ACTA DE INSPECCIÓN

Que entre los días uno de abril y treinta de junio de 2024 se ha personado en la central nuclear Santa María de Garoña en calidad de agente de la autoridad en el ejercicio de sus funciones de inspección y verificación de la seguridad nuclear y la protección radiológica de acuerdo a lo establecido en la legislación vigente respecto de la actuación inspectora

Esta instalación se encuentra en la Fase 1 de Desmantelamiento, habiéndose transferido la titularidad a la Empresa Nacional de Residuos Radiactivos (ENRESA) el 19 de julio de 2023, en virtud de la Orden TED/796/2023 de 13 de julio.

ASUNTO: Acta de inspección CSN/AIN/DSG/24/12
Proyecto de Desmantelamiento y Clausura de la C.N. SMG (PDC CN SMG) - Fase 1

SUSTITUCIÓN DE LOS ACTUADORES AOD-28-22 y 24

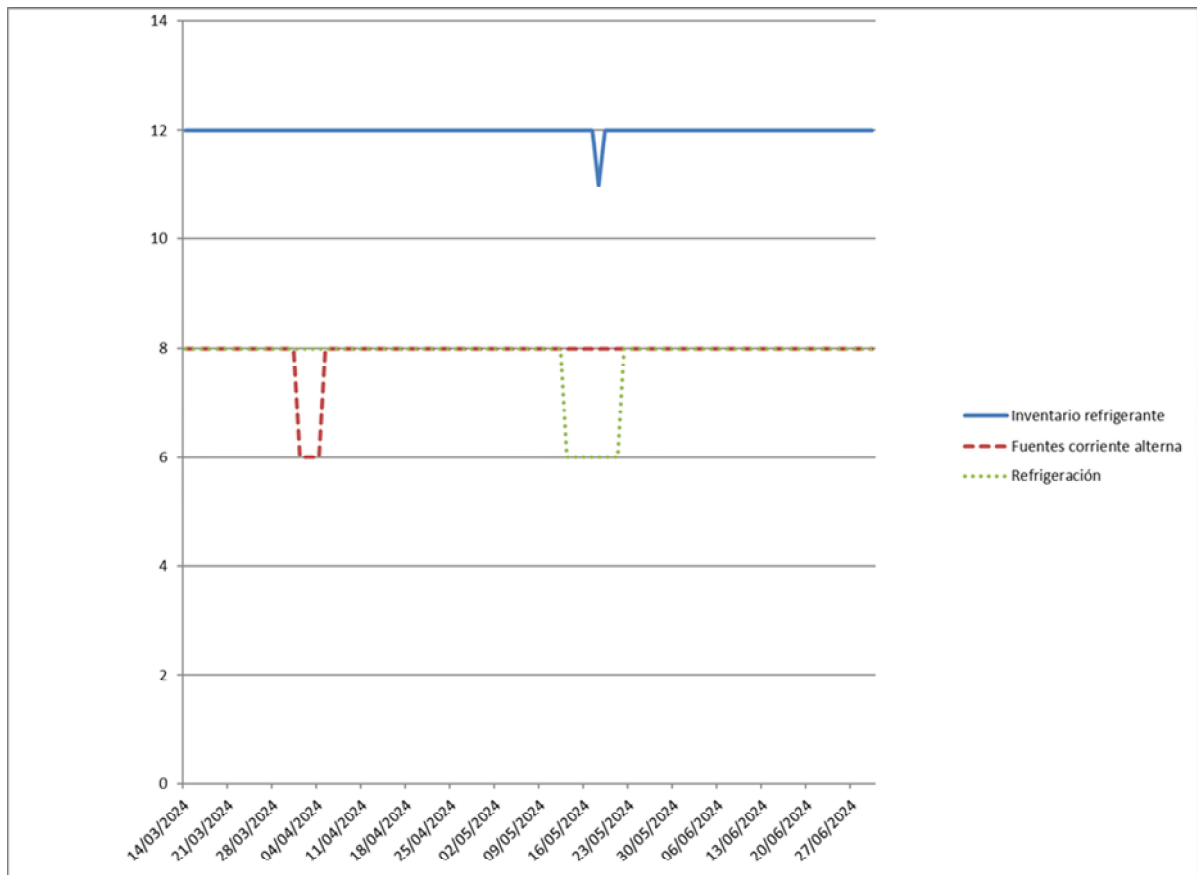
Con la OT IN.62621 se sustituyó el actuador neumático AOD-28-24, cuya misión es actuar las trampillas de aspiración del ventilador VTL-HVE-13B extractor del edificio de desechos. En las ST OP.52004 y OP.52100 se habían observado cerradas dichas trampillas y con la OT IN.62510 se comprobó que en ocasiones el AOD-28-24 no funcionaba adecuadamente, por una deficiencia en su membrana. Al no existir repuestos para la misma, se decidió el cambio de los actuadores de las compuertas de aspiración de los dos subsistemas de extracción por otros de accionamiento eléctrico, con la modificación menor 062-MD-004 (Sustitución de la actuación AOD-28-22 del VTL-HVE-13A y del AOD-28-24 del VTL-HVE-13B por otro tipo de actuador). Debido a la malfunción del AOD-28-24 del ventilador VTL-HVE-13B constituía el ESC No Requerido 33/24 desde el 18/04/2024 a las 16:50 h (posteriormente ampliada para la malfunción de la AOD-28-22 del VTL-HVE-13A).

Tras la sustitución, se ajustarán caudales a $21.000 \pm 10\%$ m³/h con el procedimiento PM-P-589. Tras ello, el PTO 414/2024 estipula la realización de los procedimientos 062-PC-GR-1259 (PP-O-279) y 062-PC-GR-1261 (PP-O-136), cerrándose el ESC No Requerido 33/24 el 13/05/2024 a las 13:05h.

Ilustración 1 Evolución del caudal medido en el primer semestre 2024

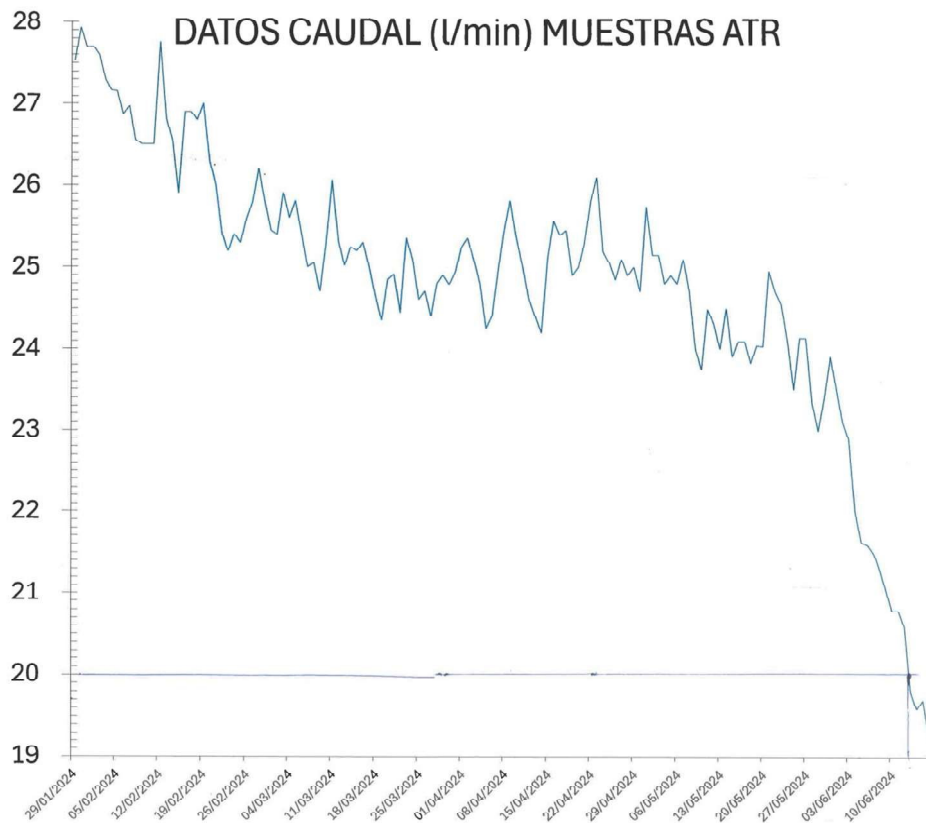
Este requisito mínimo se asocia en los procedimientos al concepto de aceptabilidad, de modo que la pérdida progresiva de caudal del sistema no se consideraba una degradación del sistema ni se tomaban medidas para frenarla. Dicho deterioro paulatino se puede apreciar en la siguiente gráfica, que recoge el primer semestre de 2024 en el Canal 1.

Estas bombas no se corresponden con las originalmente instaladas en el sistema con la MD-522 (Instalación de un sistema de muestreo de partículas para control radiológico del ATR), realizada en el año 2009. Estas bombas eran GAST 2067-V107-G561X, del mismo modelo que las empleadas en los sistemas de muestreo en la chimenea y en el EAMU, dando muchos problemas de mantenimiento. En el año 2015 se generó el estudio de incidencia menor IM-73 (Fallo de las bombas de toma de muestras del ATB), recogiendo que el modelo de bomba era obsoleto y que en otras instalaciones de estaba cambiando por el modelo 2567, similar, pero de mayor potencia. Complicando la situación, el IM-73 indicaba que hasta la fecha no se estaba realizando ningún tipo de rotaciones programadas entre las bombas del ATR, ni tampoco existía ningún mantenimiento preventivo sobre las mismas. Estas y otras recomendaciones se recogieron en entradas al PAC (programa de acciones correctoras de Nuclenor), algunas de las cuales son las siguientes:

Las acciones recogidas en la tabla fueron cerradas en el año 2018, al llegarse a un acuerdo con el fabricante de las bombas para cambiarlas por el modelo 2567. Al tratarse de un nuevo modelo, se consideró que dichas acciones ya no eran aplicables, pero no se consideró su aplicabilidad sobre la nueva bomba de vacío de mayor potencia.

En el caso del Canal 1, el volumen acumulado era aproximadamente la mitad del real, por lo que la actividad recogida en el filtro se correspondía en la realidad con un volumen doble del registrado. El efecto de esta situación es la sobreestimación de las dosis al público, es decir, asignar una dosis aproximadamente el doble de la real. Hay que indicar que la dosis calculada ($5,29E-07 \mu\text{Sv}$) es 1,89 E6 veces inferior al límite de dosis al público.

El departamento de Mantenimiento e Instrumentación ha generado una nueva gama, la GM-IN-1528 (Mantenimiento bombas y filtros caudalímetros) donde establece el criterio de cambio de paletas de la bomba cuando se calibre el caudalímetro y limpieza del filtro exterior del caudalímetro, estableciendo como criterio de aceptación un valor mínimo de 30 lpm.

1. Realizar nueva gama de mantenimiento incorporando lecciones de esta incidencia.
2. Incluir nuevo punto en la Ronda de Operación, coherente con la gama de mantenimiento.
3. Rotación cada 6 meses entre los sistemas de toma de muestras implicados.
